CAAC
适航指令

编号：CAD1997-Y007-01

一. 标题： 检查、更换或改装运七飞机脚蹬框架

图 2 脚蹬框架拨杆 (Y7-5101-621-2)

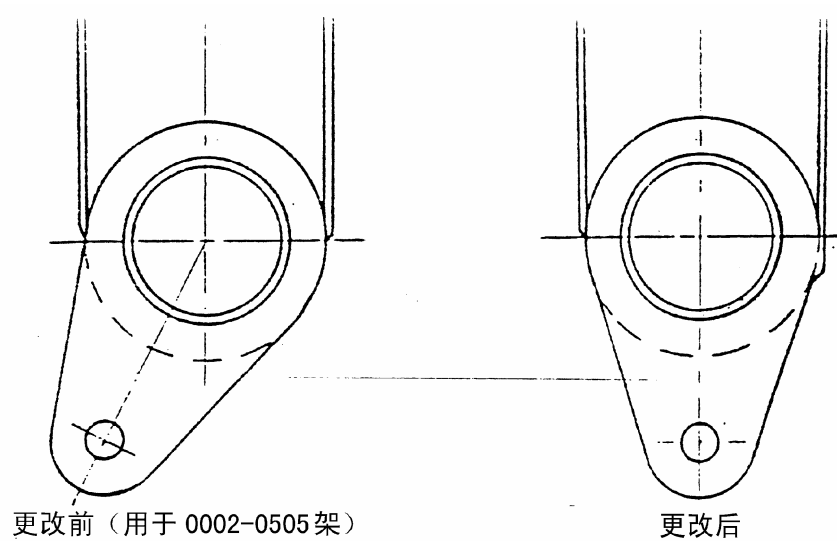
1. 本指令生效后24小时内，检查出厂序号为0002~0505(含)的所有Y7飞机，是否装有90-Y7-27-13通告上图2所述的“更改前”的脚蹬框架拔杠。若确认为“更改后”的框架拔杠，则不要求再做进一步的工作；若装用的是“更改前”的框架拔杠，则需完成如下2, 3所述的工作。

a) 按西飞服务通告90-Y7-27-13要求, 用“更改后”的脚蹬框架拨杠更换“更改前”的脚蹬框架拨杠; 或者

脚踏框架拨杆示意图.

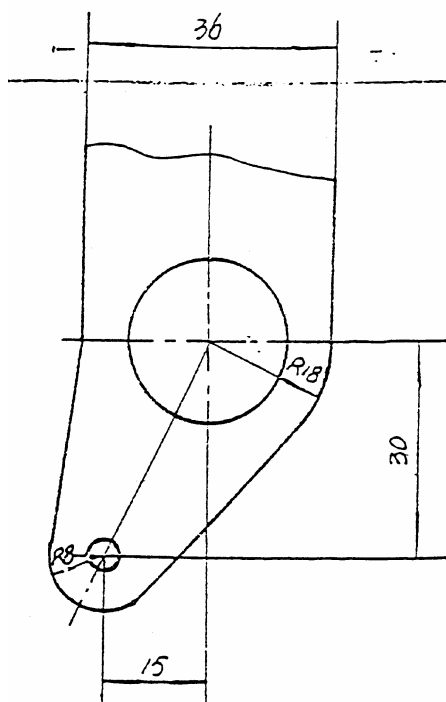
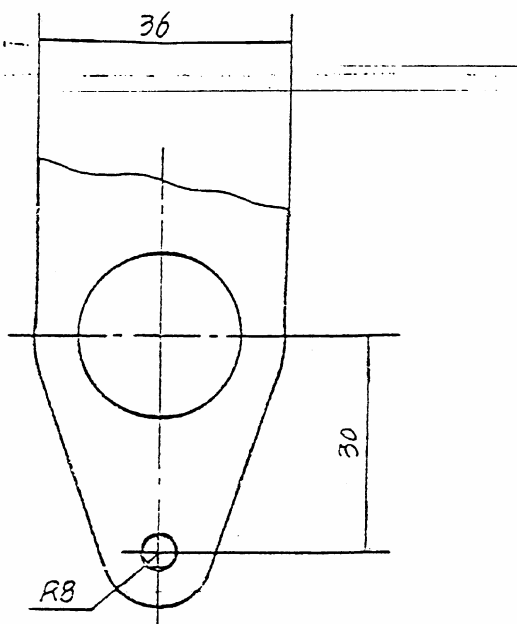
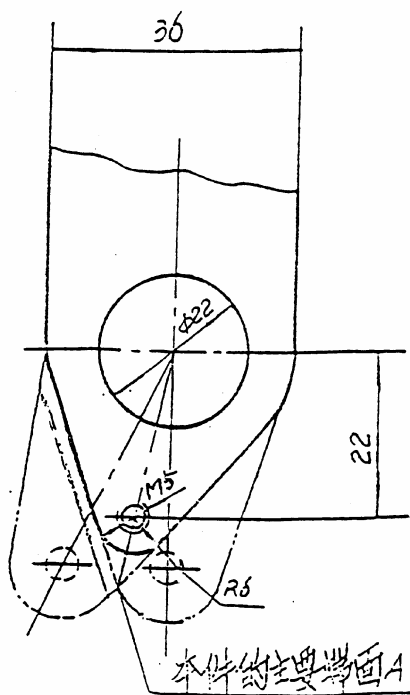
据用户和维修单位报告，某些Y7飞机上装用了向前倾斜的脚蹬框架，即西飞90-Y7-27-13号服务通告所述的“更改前”的脚蹬框架拔杠，当调整脚蹬使用前二个定位板止动销孔时，若蹬舵到底，再同样用脚刹车，可能会出现左、右刹车压力不同，严重影响使用，危及飞行安全。为此，要求完成以下工作除非确认已经完成)：

b) 用经批准的方法, 切除框架拨杠向前凸角(见附图(c)), 并调整脚蹬制动把手的相应部位。在最近一次D级检修时, 按西飞90-Y7-27-13通告要求, 更换脚蹬框架拨杠。

(c) “切割凸角”的安全措施.
